Número de referência
ABNT NBR 6118:2023/Em1:2026
19 páginas

Esta Emenda 1 revisa parte do conteúdo da ABNT NBR 6118:2023, sendo mantido o restante do seu conteúdo inalterado.

Projeto de estruturas de concreto

EMENDA 1

Página 59, Figura 11.1

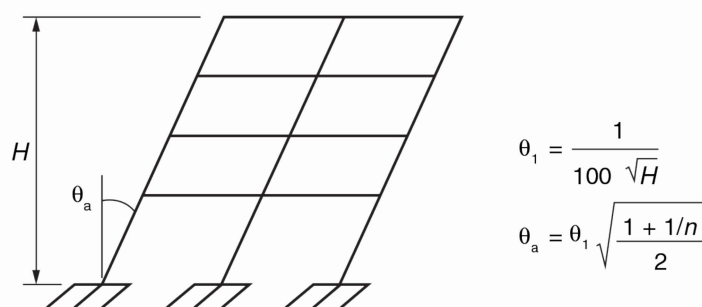
Excluir “n prumadas de pilares”, conforme mostrado abaixo:

Página 103, Figura 15.3

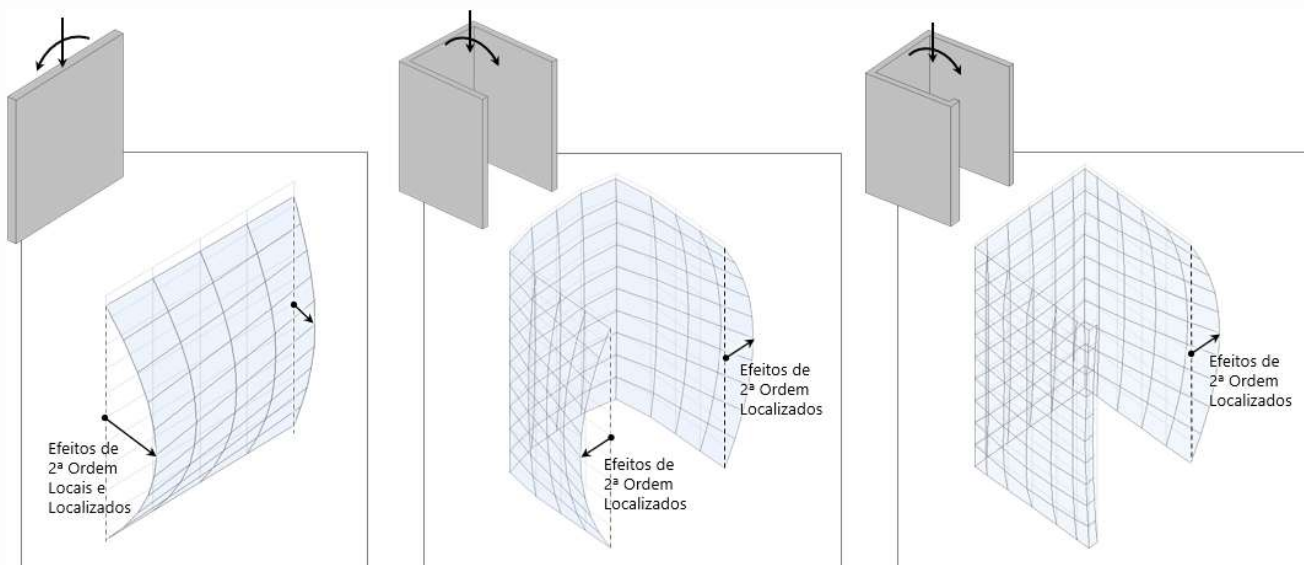
Substituir por:

Página 147, Figura 18.2

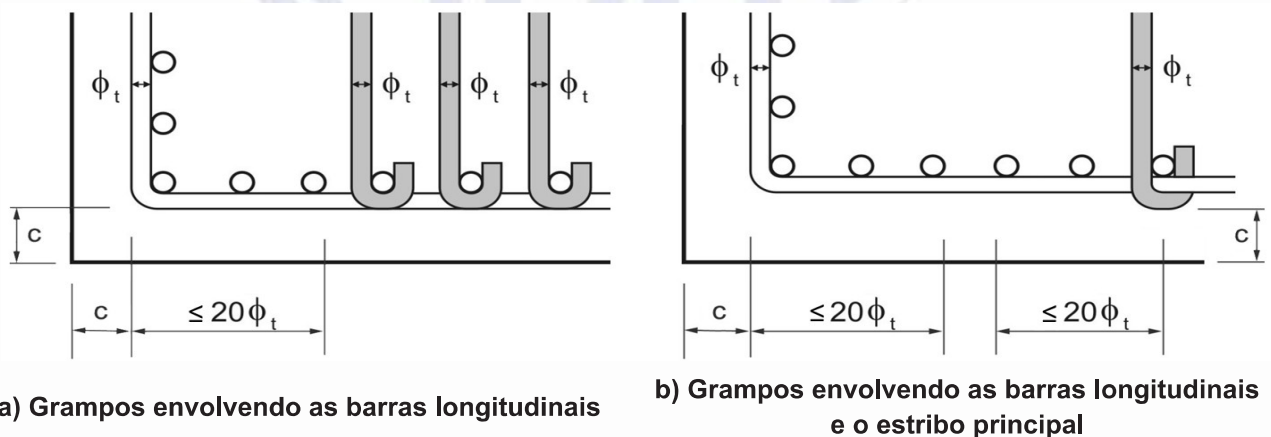
Substituir por:

Se o estribo suplementar for constituído por uma barra reta, terminada em ganchos (preferencialmente com 135° a 180°), ele deve atravessar a seção do elemento estrutural, e os seus ganchos devem envolver a barra longitudinal (ver Figura 18.2-a)). Alternativamente, se houver mais de uma barra longitudinal a ser protegida junto à mesma extremidade do estribo suplementar, o gancho deve envolver o estribo principal em um ponto junto a uma das barras, o que deve ser indicado no projeto de modo bem destacado, inclusive quanto ao cobrimento (ver Figura 18.2-b)).

Figura 18.4 – Armadura de suspensão

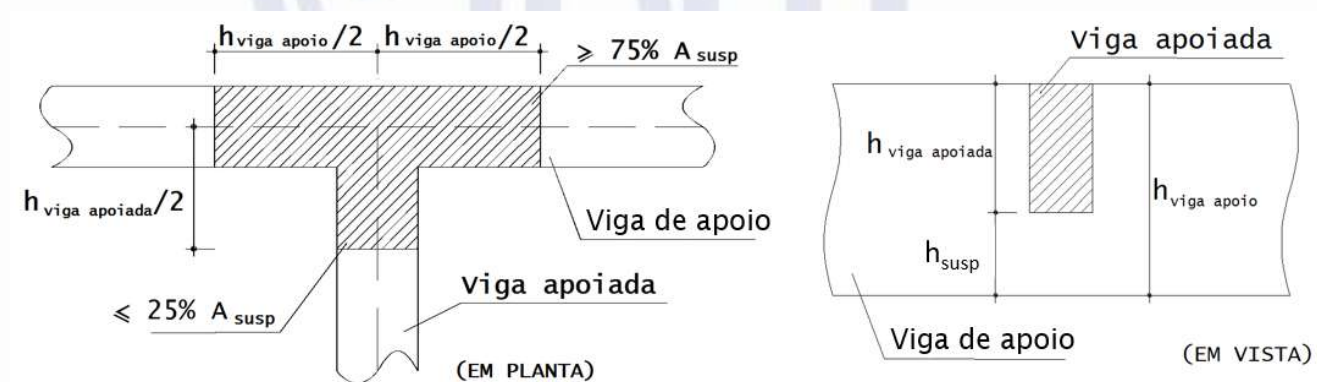
Incluir Figura 18.4:

No caso de vigas não penduradas com faces superiores coincidentes, pode ser aplicado um fator de redução da carga de suspensão dado por $(1 - h_{\text{susp}}/h_{\text{viga apoio}})$, onde h_{susp} é a diferença de nível medida entre as faces inferiores das vigas, e $h_{\text{viga apoio}}$ é a altura da viga de apoio.

Incluir no final do parágrafo: “(ver Figura 18.4)”

Página 173, Figura 20.1

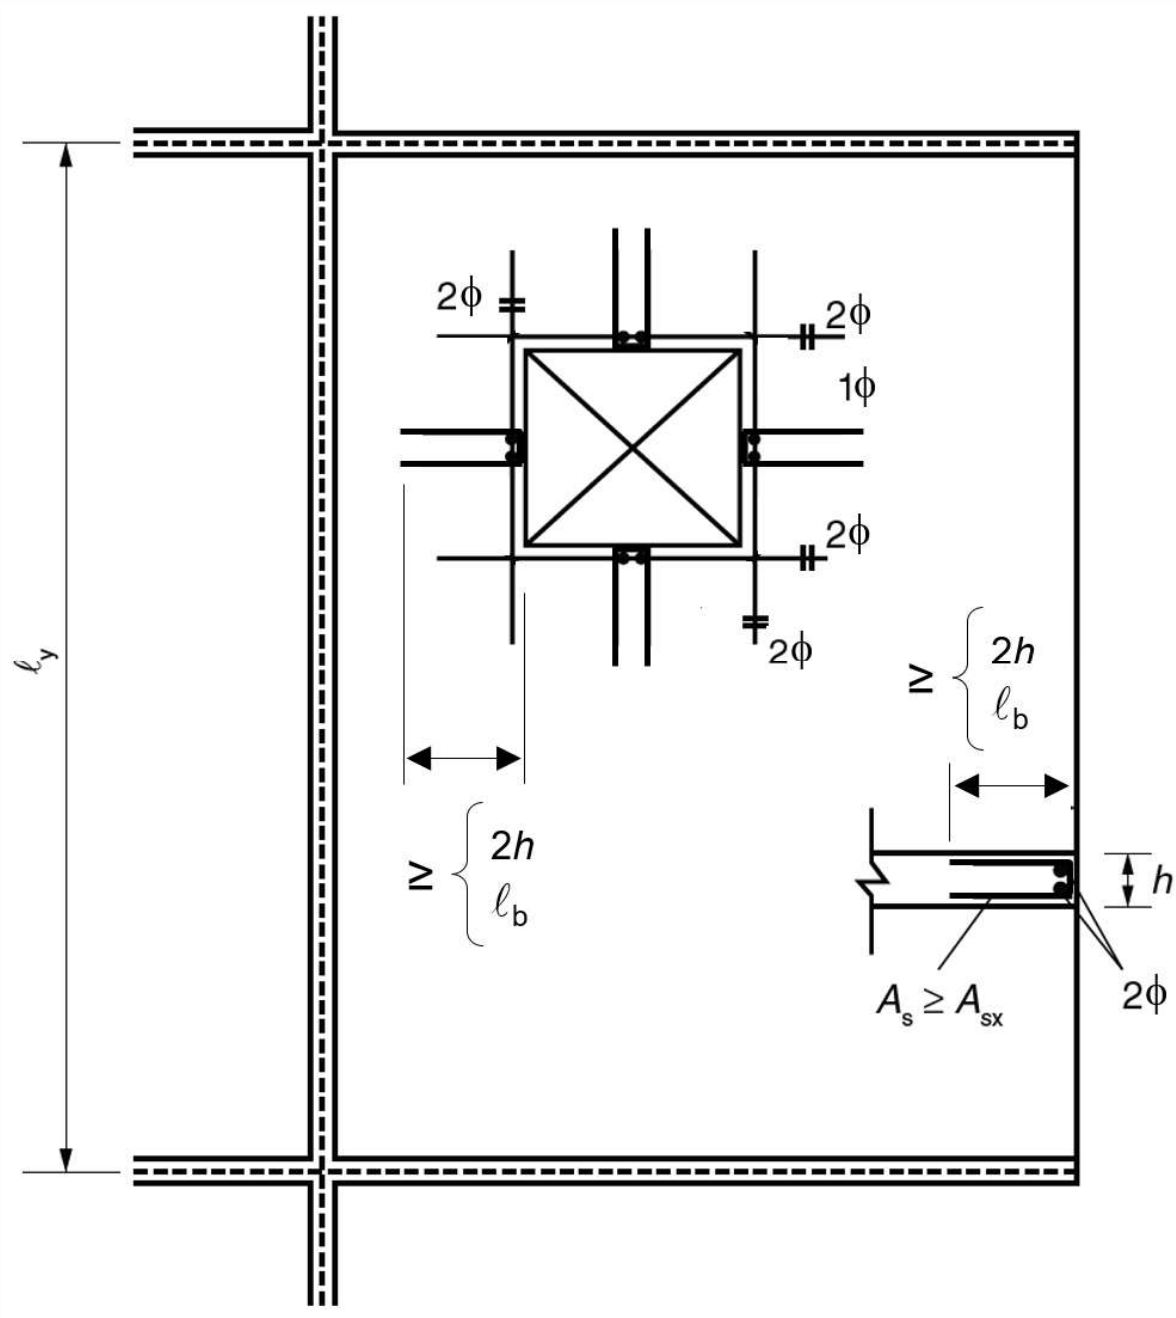
Substituir por:

Página 189, Figura 22.5

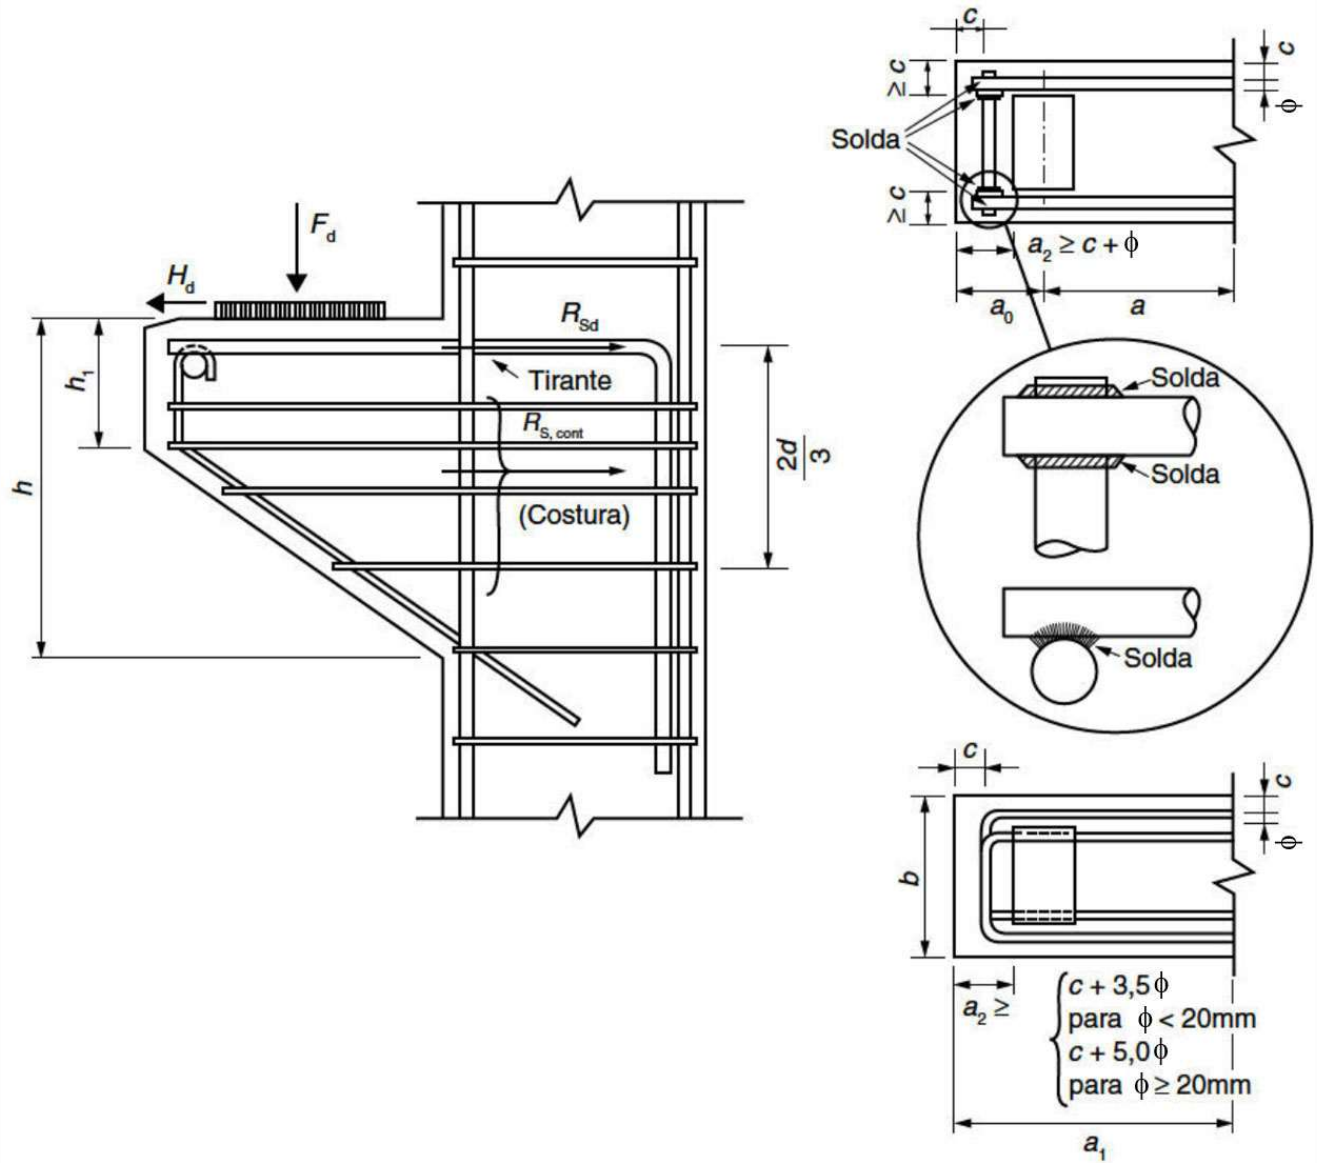
Substituir por:

Página 194, Figura 22.7

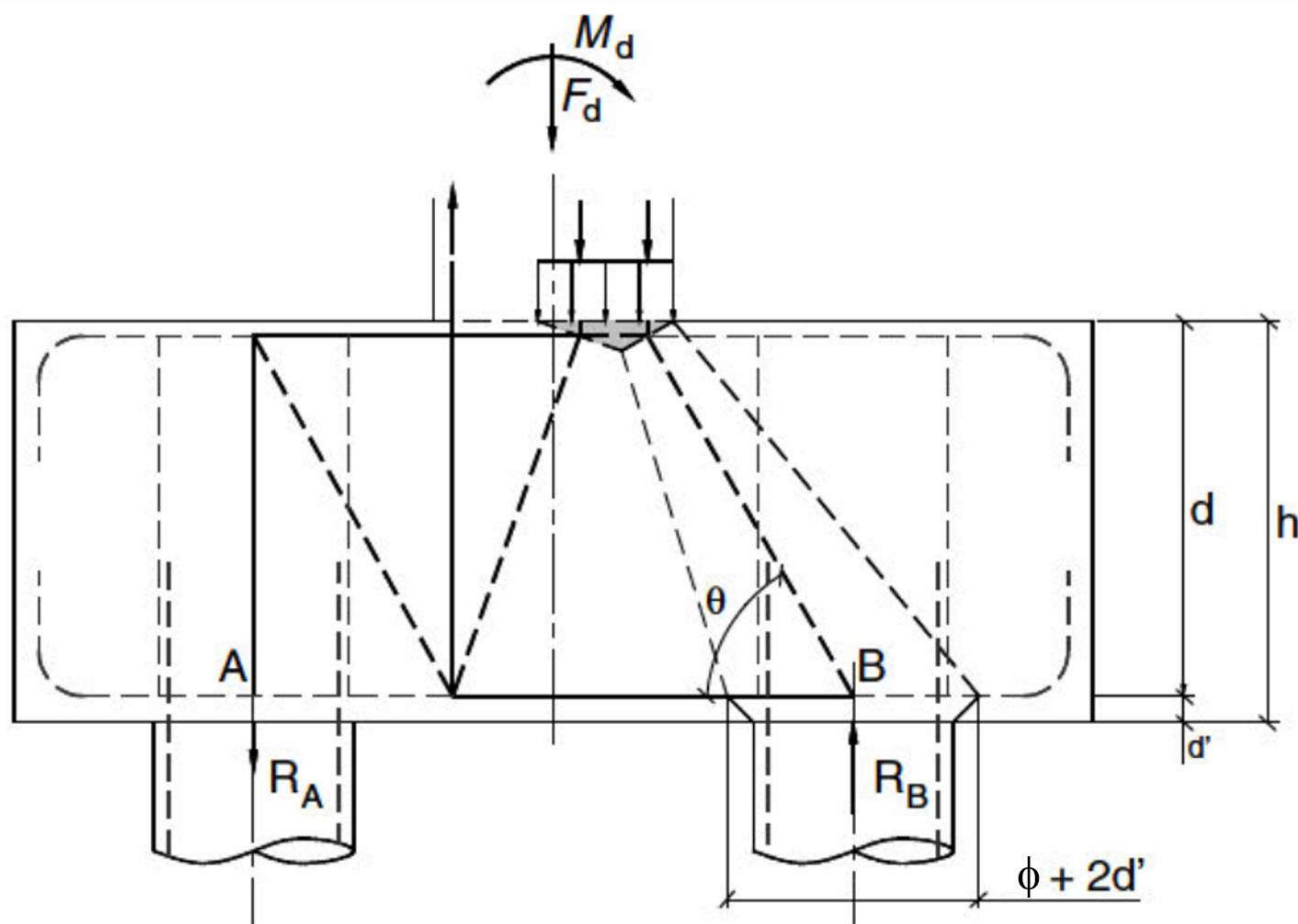
Substituir por:
